URBANISTIČKI PLAN UREĐENJA "POBREŽJE - SJEVER"

IZVJEŠĆE O JAVNOJ RASPRAVI

KLASA: 350-02/22-01/03
URBROJ: 2117-1-06/15-24-51
Dubrovnik, 20. studenoga 2024.

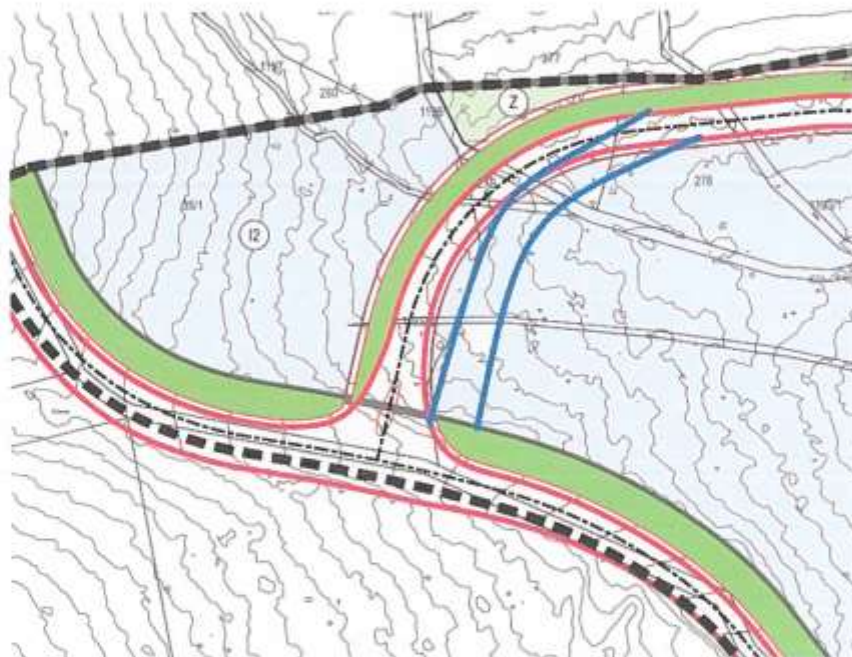
1. Gosp. Gordan Maček, dipl. ing. prom. predstavio je infrastrukturni dio UPU Pobrežje – sjever, s posebnim naglaskom na internu prometnicu na koju imamo nekoliko primjedbi/prijedloga
 - Smatramo da je prometnica nepotrebno planirana našom česticom te da bi istu trebalo planirati niže, tj. preklopiti gornji rub ceste sa gornjim rubom čestice u vlasništvu Grada Dubrovnika (čest.zem. 35/2 k.o. Petrovo selo 13.157m²), te bi na taj način Grad Dubrovnik

jednostavnije i brže riješio izgradnju interne prometnice (označeno plavim na slici 1) budući u tom slučaju ne bi bilo potrebe za dodatnim financijskim sredstvima za otkup dodatne zemlje koja se nalazi pod trenutno planiranom prometnicom, a također bi se postupku projektiranja i izvedbe prometnice na čestici u vlasništvu Grada Dubrovnika moglo pristupiti odmah po donošenju UPU-a.

- Spoj planirane ceste na postojeću cestu „Osojnik-Most Franja Tuđmana“ u tom slučaju bi se pomaknuo unije prema Mostu točno na već postojeći spoj postojeće makadamske ceste na cestu Osojnik-Most i to na mjesto gdje je i do sad postojao priključak. U nastavku dostavljamo sliku 2 i sliku 3 na kojima je prikazana vidljivost prema Mostu i prema Osojniku sa mjesta predloženog novog spoja kod pozicije spoja makadamske ceste iz kojih je jasno da je vidljivost dobra u oba smjera.

Slika 4. – Pozicija postojećeg priključka makadamske ceste kao logične pozicije priključka nove interne prometnice

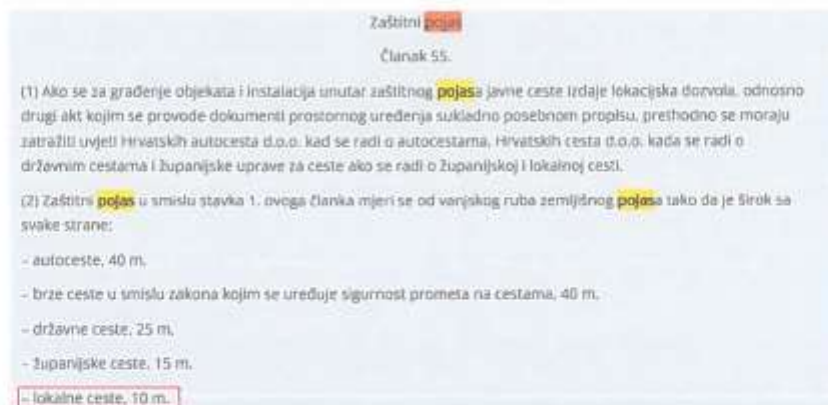
- Spuštanjem ceste na česticu 35/2 k.o. Petrovo selo čestica 35/2 bi dobila primjereniju visinsku razliku za pristup sa sjevera jer je trenutnim „višim“ položajem čestice Grada Dubrovnika postaje zakinuta za pristup uslijed visinske razlike između kolnika planirane ceste i čestice Grada Dubrovnika.
- 1.2.** Također predlažemo da se sjeverni zeleni pojas prometnice uz našu parcelu (sjeverno od prometnice) prebaci na južnu stranu prometnice jer pretpostavljamo da isti služi sakrivanju pokosa ceste te kao takav nema smisla na sjevernoj strani prometnice jer ostavlja izloženu prometnicu glavnom pogledu s juga.
- 1.3.** Širina koridora prometnice nije definirana Prijedlogom Plana.

(7) Unutar minimalnih koridora planiranih cesta ne dopušta se gradnja drugih građevina do ishoda akta o gradnji za cestu (ili njezin dio na koji je orijentirana građevina). Nakon zasnivanja građevinske čestice ceste, odredit će se zaštitni pojasevi sukladno posebnom zakonu, a možebitni prostor izvan zaštitnog pojasa priključit će se susjednoj planiranoj namjeni.

Smatramo da je navedeni stavak potrebno u cijelosti izbaciti budući je i samim Zakonom o gradnji propisano da se građevinska dozvola može izdati po ishodu akta za gradnju za prometnicu, a ostatak odredbe je nepotrebno nejasan i neodređen jer je zaštitni pojas

Stavak (7) naveden u primjedbi nije upisan u prijedlogu ovog Plana, već se radi o članku 69., stavak (7) važećeg Generalnog urbanističkog plana uređenja Grada Dubrovnika (*Službeni glasnik Grada Dubrovnika br. 10/05, 10/07, 8/12, 3/14, 9/14 -pročišćeni tekst, 4/16 - odluka o obustavi članka, 25/18, 13/19, 8/20 -pročišćeni tekst, 5/21, 8/21 -pročišćeni tekst, 19/22 i 5/23 - pročišćeni tekst*).

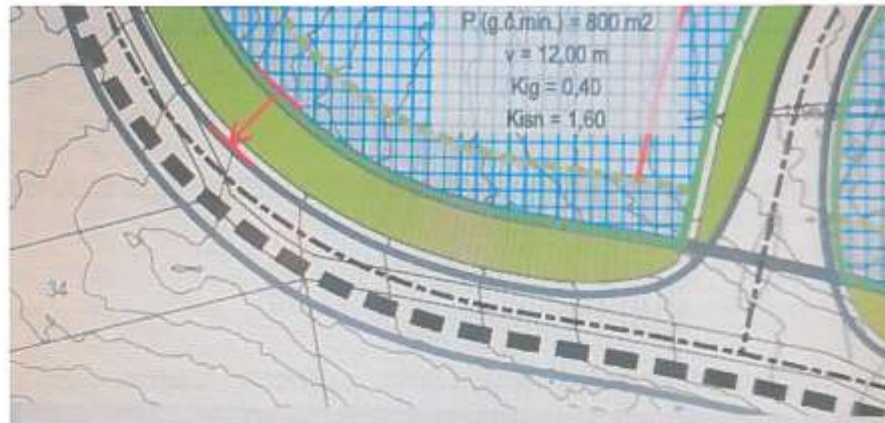
2. Vežano uz najmanju dopuštenu širinu građevne čestice, mjerenu na bilo kojem dijelu – predlažemo da se isti uvjet u cijelosti izbací iz svih propisanih prostornih cjelina, a posebno cjelina I2-3 i I2-4 jer će isti uvjet, od inače površinom velikih čestica učiniti iste neupotrebljivim za građenje (u Dalamaciji je rijetko koja čestica kvadratna). Postoje drugi uvjeti u Prijedlogu Plana koji će regulirati veličinu objekta i udaljenosti na građevinskoj čestici.

3. Regulacijsku liniju potrebno je pomaknuti na rub prometnice, budući regulacijska linija odvaja građevnu česticu od prometne površine, a dodatni zeleni pojas uz postojeću cestu Osojnik - Most je potrebno izbaciti. Prijedlogom Plana je propisana udaljenost građevina od regulacijske linije prema nerazvrstanoj cesti Osojnik -Most dr. Franja Tuđmana od 7 m, te obvezno ozelenjavanje tog pojasa.
Na taj način je osiguran zeleni pojas od 7 m uz navedenu cestu i obveza ozelenjavanja toga dovoljno širokog pojasa građevne čestice prema cesti.

Predložena minimalna širina građevne čestice od 16,0 m u prostornim cjelinama I2-3 i I2-4 usklađena je s člankom 38. stavak (3), točka 3. važećeg Generalnog urbanističkog plana uređenja Grada Dubrovnika (*Službeni glasnik Grada Dubrovnika br. 10/05, 10/07, 8/12, 3/14, 9/14 -pročišćeni tekst, 4/16 - odluka o obustavi članka, 25/18, 13/19, 8/20 -pročišćeni tekst, 5/21, 8/21 -pročišćeni tekst, 19/22 i 5/23 - pročišćeni tekst*) i člankom 65. stavak (3), točka 3. važećeg Prostornog plana uređenja Grada Dubrovnika (*Službeni glasnik Grada Dubrovnika broj 7/05, 6/07, 10/07 -ispravak, 3/14, 9/14 -pročišćeni tekst, 19/15, 18/16 - pročišćeni tekst, 25/18, 13/19, 7/20 -pročišćeni tekst, 2/21, 5/21. -ispravak, 7/21. - pročišćeni tekst, 19/22., i 5/23. - pročišćeni tekst*).

Smanjuje se najmanja udaljenost od regulacijske linije prema nerazvrstanoj cesti Osojnik – Most dr. Franja Tuđmana na minimalnu udaljenost od 5,0 m te širina zelenog pojasa uz rub zone na minimalnih 5,0 m, propisanih u čl. 38. st (3), točka 9. važećeg Generalnog urbanističkog plana uređenja Grada Dubrovnika (*Službeni glasnik Grada Dubrovnika br. 10/05, 10/07, 8/12, 3/14, 9/14 -pročišćeni tekst, 4/16 - odluka o obustavi članka, 25/18, 13/19, 8/20 -pročišćeni tekst, 5/21, 8/21 -pročišćeni tekst, 19/22 i 5/23 - pročišćeni tekst*).

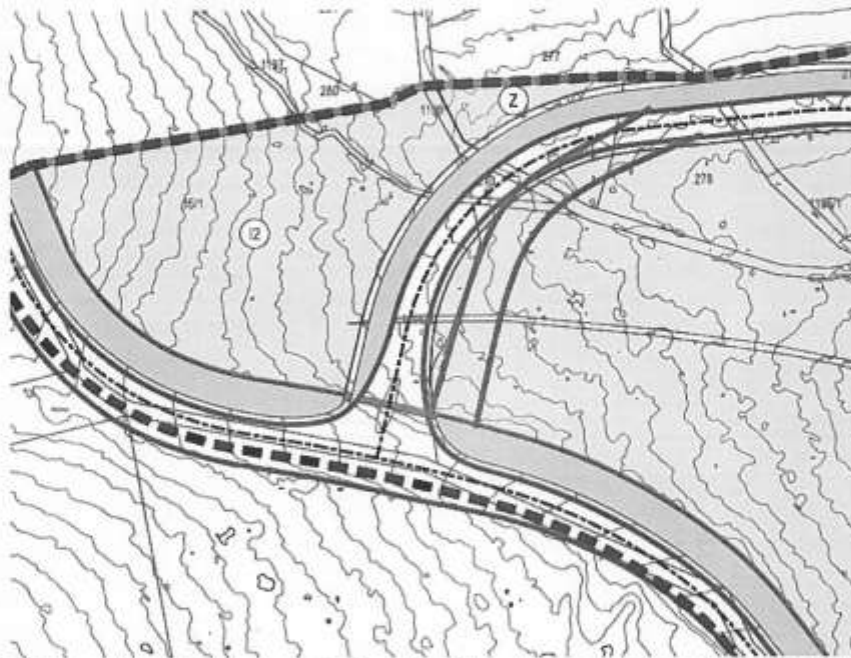
1. Gosp. Gordan Maček, dipl. ing. prom. predstavio je infrastrukturni dio UPU Pobrežje – sjever, s posebnim naglaskom na internu prometnicu na koju imamo nekoliko primjedbi/prijedloga
- 1.1. Smatramo da je prometnica nepotrebno planirana našom česticom te da bi istu trebalo planirati niže, tj. preklopiti gornji rub ceste sa gornjim rubom čestice u vlasništvu Grada Dubrovnika (čest.zem. 35/2 k.o. Petrovo selo 13.157m2), te bi na taj način Grad Dubrovnik

jednostavnije i brže riješio izgradnju interne prometnice (označeno plavim na slici 1) budući u tom slučaju ne bi bilo potrebe za dodatnim finansijskim sredstvima za otkup dodatne zemlje koja se nalazi pod trenutno planiranom prometnicom, a također bi se postupku projektiranja i izvedbe prometnice na čestici u vlasništvu Grada Dubrovnika moglo pristupiti odmah po donošenju UPU-a.

- Spoj planirane ceste na postojeću cestu „Osojnik-Most Franja Tuđmana“ u tom slučaju bi se pomaknuo uniže prema Mostu točno na već postojeći spoj postojeće makadamske ceste na cestu Osojnik-Most i to na mjesto gdje je i do sad postojao priključak. U nastavku dostavljamo sliku 2 i sliku 3 na kojima je prikazana vidljivost prema Mostu i prema Osojniku sa mjesta predloženog novog spoja kod pozicije spoja makadamske ceste iz kojih je jasno da je vidljivost dobra u oba smjera.

- Spuštanjem ceste na česticu 35/2 k.o. Petrovo selo čestica 35/2 bi dobila primjereniju visinsku razliku za pristup sa sjevera jer je trenutnim „višim“ položajem čestica Grada Dubrovnika postaje zaknuta za pristup uslijed visinske razlike između kolnika planirane ceste i čestice Grada Dubrovnika.

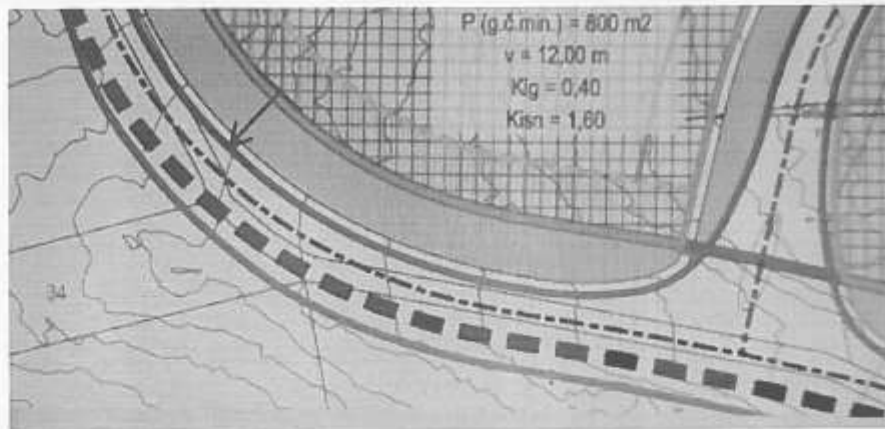
2. Vezano uz najmanju dopuštenu širinu građevne čestice, mjerenu na bilo kojem dijelu – predložimo da se isti uvjet u cijelosti izbaci iz svih propisanih prostornih cjelina, a posebno cjelina I2-3 i I2-4 jer će isti uvjet, od inače površinom velikih čestica učiniti iste neupotrebljivim za građenje (u Dalmaciji je rijetko koja čestica kvadratna). Postoje drugi uvjeti u Prijedlogu Plana koji će regulirati veličinu objekta i udaljenosti na građevinskoj čestici.

3. Regulacijsku liniju potrebno je pomaknuti na rub prometnice, budući regulacijska linija odvaja građevnu česticu od prometne površine, a dodatni zeleni pojas uz postojeću cestu Osojnik - Most je potrebno izbaci. Prijedlogom Plana je propisana udaljenost građevina od regulacijske linije prema nerazvrstanoj cesti Osojnik -Most dr. Franja Tuđmana od 7 m, te obvezno ozelenjavanje tog pojasa.
Na taj način je osiguran zeleni pojas od 7 m uz navedenu cestu i obveza ozelenjavanja toga dovoljno širokog pojasa građevne čestice prema cesti.
